Product Change Notice (PCN)

件名: 汎用リニア IC 製品 (SOP パッケージ製品) の後工程拠点追加

発行日: 6/30/2023

SOP-14 :

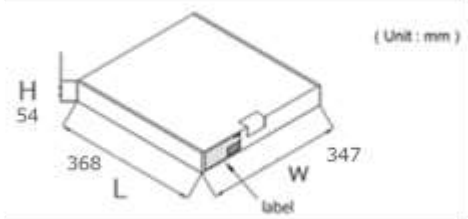
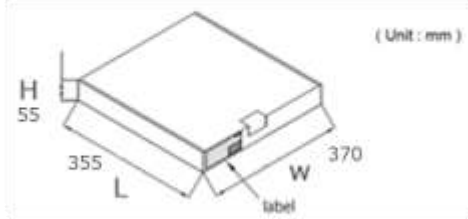
外形図は一部寸法の違いがありますが、推奨フットパターンは変更ありません。

現行品		(UNIT:mm)		UTL 品		(UNIT:mm)	
		ITEM	MILLIMETERS			ITEM	DIMENSIONS
		A	10.2±0.26			A	10.2±0.2
		B	1.42 MAX			B	1.42MAX
		C	1.27 (T.P)			C	1.27(T.P)
		D	0.42 +0.08 -0.07			D	0.40±0.05
		E	0.1±0.1			E	0.1±0.1
		F	1.59 +0.21 -0.2			F	1.59±0.20
		G	1.49			G	1.49
		H	6.5±0.2			H	6.5±0.2
		I	4.4±0.1			I	4.4±0.1
		J	1.1±0.16			J	1.05±0.15
		K	0.17 +0.08 -0.07			K	0.2±0.07
		L	0.6±0.2			L	0.6±0.20
		M	0.1			M	0.1MAX
N	0.10	N	0.1MAX				
P	3° +7° -3°	P	4°±4°

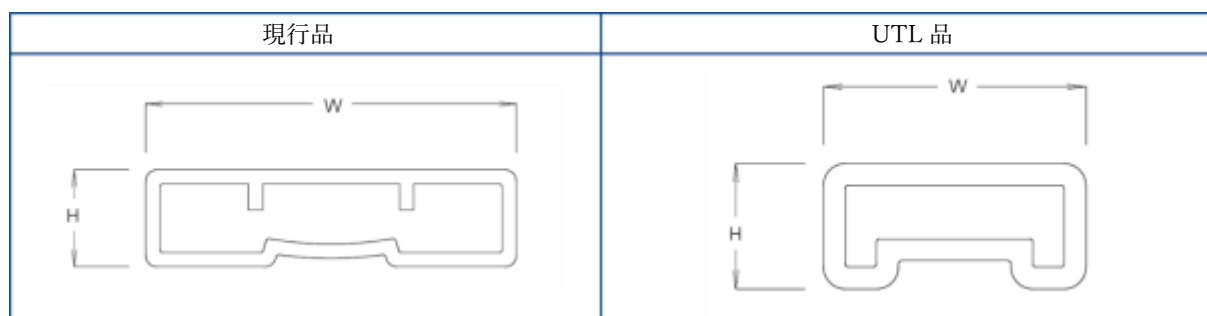
チューブサイズは下記の通り異なります。
 チューブはオープン品で量産実績があります。

PKG	現行品 (L×W×H), 梱包数	UTL品 (L×W×H), 梱包数
SOP-8	530×13×3.4 (mm), Max100 個	507~509×8.4×4.0 (mm), Max90 個
SOP-14	530×13×3.4 (mm), Max50 個	507~509×8.4×4.0 (mm), Max45 個

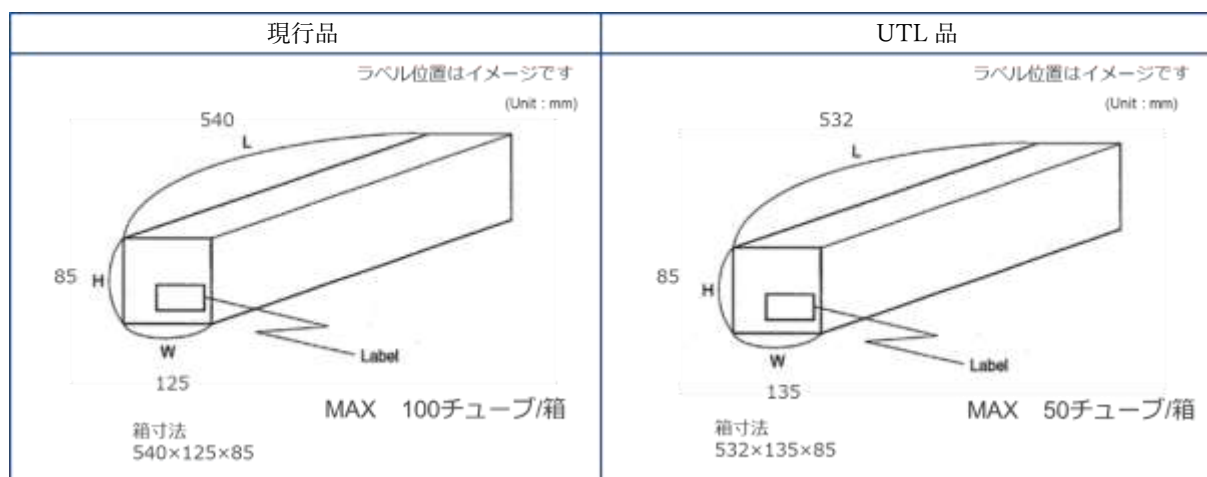
チューブ品の梱包箱サイズは寸法が下記の通り異なります。
 量産実績がある標準仕様を採用します。

現行品 (L×W×H)	UTL品 (L×W×H)
540×125×85 (mm)	532×135×85 (mm)
